**Avis délibéré de la mission régionale d'autorité
environnementale sur la création d'un parking au lieu-dit
"le Chaillet" à Montalbert sur la commune d'Aime-La-
Plagne (73)**

Avis n° 2021-ARA-AP-1214

Avis délibéré le 8 octobre 2021

Figure 5: Secteur C de l'OAP de Montalbert (source : dossier)

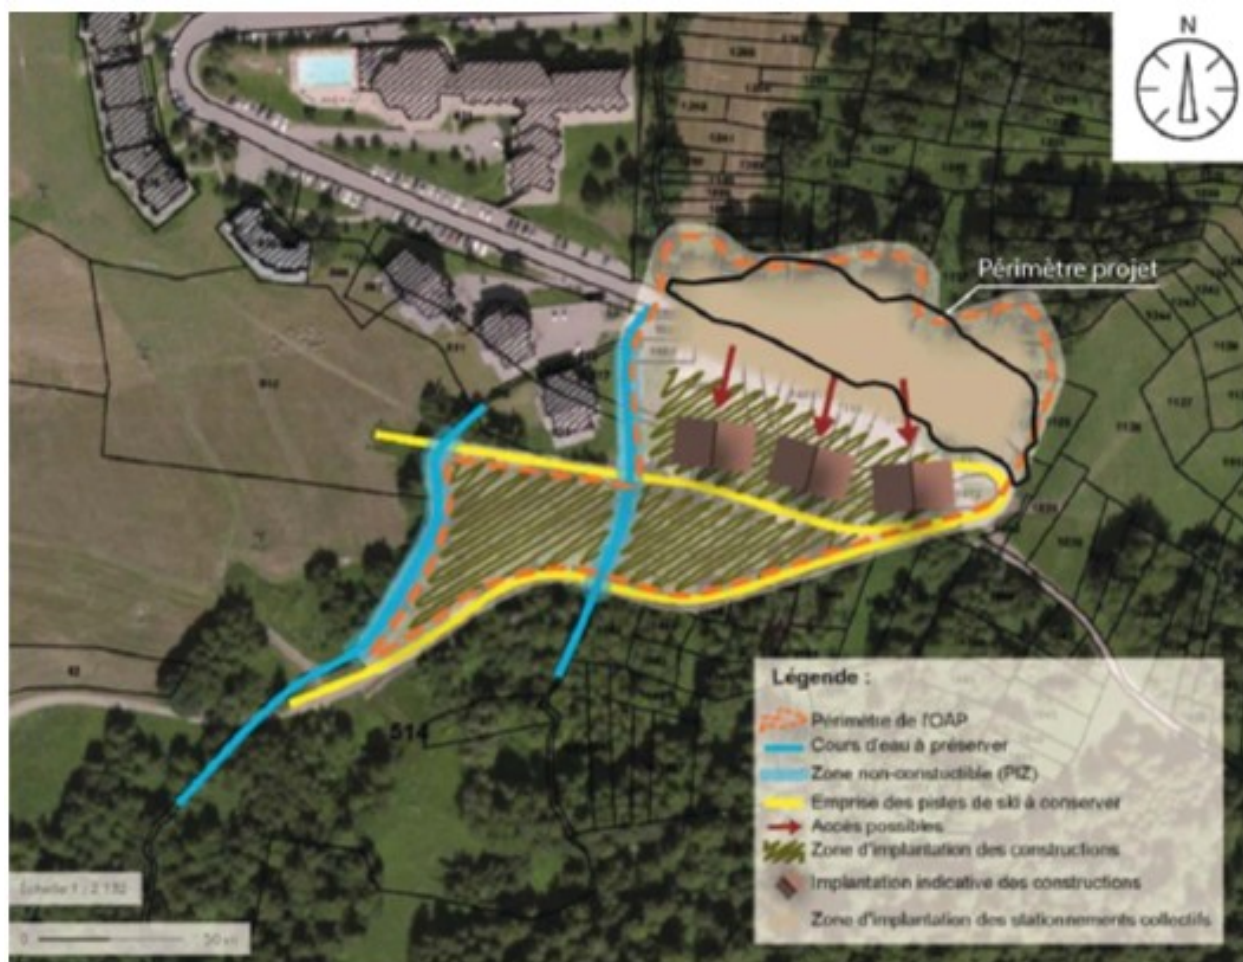
particulier, les autres opérations et aménagements prévus dans le secteur C de l'orientation d'aménagement et de programmation n°8 de Montalbert (cf. Figure 5). Sur cette base, le périmètre du projet (au sens de l'article L. 122-1 du code de l'environnement⁶) dont fait partie l'aménagement du parking du Chaillet sera soit confirmé soit à faire évoluer.

L'Autorité environnementale recommande de décrire les opérations d'aménagement conduisant au déplacement du parking du Chaillet, d'analyser leurs liens fonctionnels avec d'autres opérations en cours ou projetées dans le même secteur et en conséquence de confirmer ou redéfinir le périmètre du projet d'ensemble.

Figure 6: Impacts sur les zones humides (les sondages infructueux correspondent à des blocages de la tarière) - Étude d'impact page 180

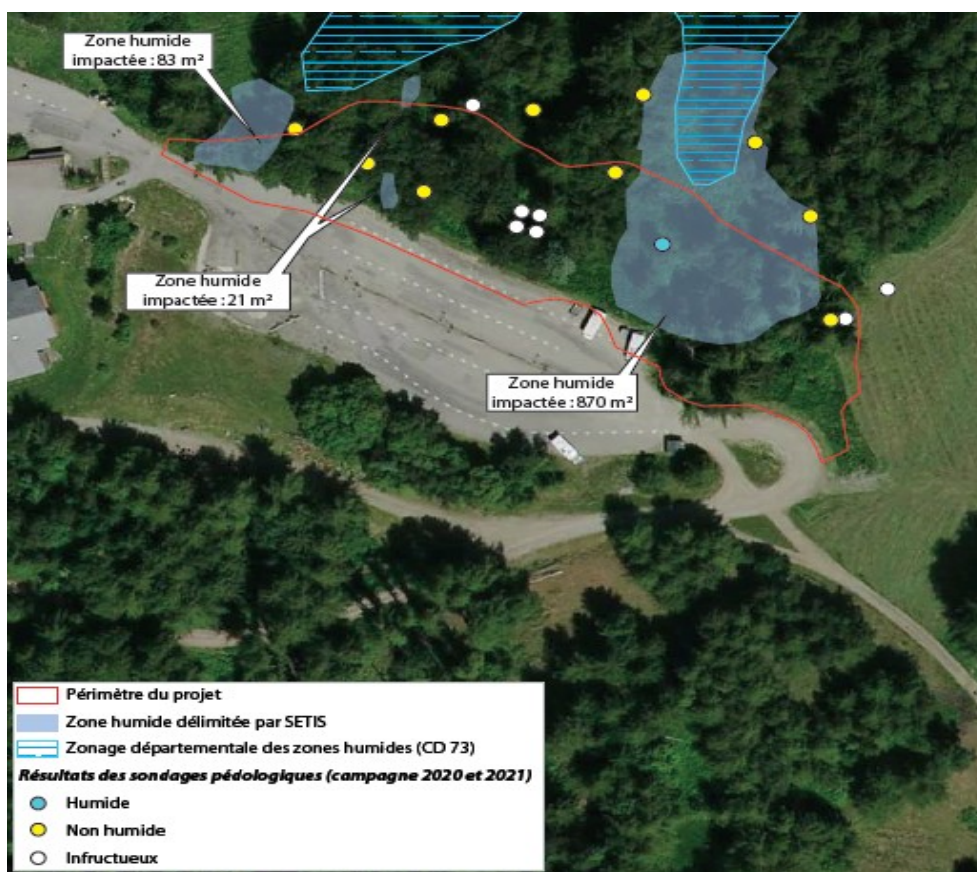
Une zone humide répertoriée dans l'inventaire du conservatoire du patrimoine naturel de Savoie est limitrophe au nord du périmètre du projet ; il s'agit de la zone notée 73CPNS5278 d'une surface de 1,25 ha composée d'une clairière constituée de Reine des prés . Les zones humides sur le périmètre d'étude ont été caractérisées par la végétation présente et complétées par quinze sondages pédologiques. Le résultat des investigations est présenté sur une carte page 159 (cf. Figure 6). Les zones humides occupent une surface de 974 m².¹¹

Des impacts directs et permanents sont aussi provoqués par la destruction de 974 m² de zones humides sur l'emprise du chantier. En l'absence, selon le dossier, de surface adaptée proche du site des travaux pour accueillir les mesures compensatoires, une mesure de suivi des zones humides est proposée par le pétitionnaire. Si cette mesure est pertinente afin de juger du bon maintien des écoulements sous le parking, elle ne constitue aucunement une mesure de compensation des zones humides détruites¹⁶.

¹⁶ La surface de zone humide détruite est estimée à 974 m², très proche des 1 000 m² - incluant les surfaces de zones humides détruites ou altérées - qui déclenchent la nécessité d'une compensation à hauteur de 200 % (cf. Disposition 6B-04 du Sdage 2016-2021). Le maître d'ouvrage anticipera opportunément les compensations nécessaires.

L'Autorité environnementale recommande de proposer des mesures de compensation à la destruction des zones humides du fait du projet.

Localisation des projets existants ou approuvés

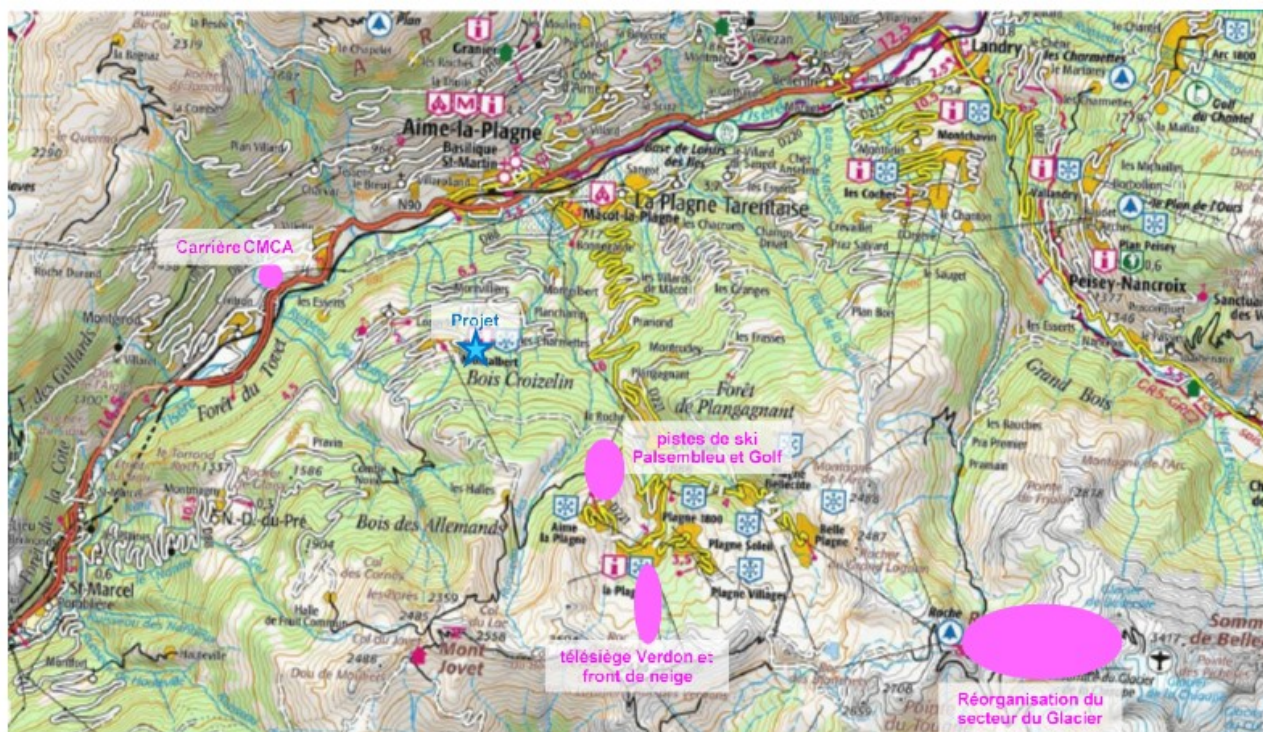
Ils sont analysés avec les projets identifiés dans la carte ci-avant. Le dossier conclut à l'absence d'impact cumulés sauf en ce qui concerne le climat et les émissions de gaz à effet de serre. Cette analyse devra tout particulièrement être consolidée à l'échelle du projet d'ensemble.
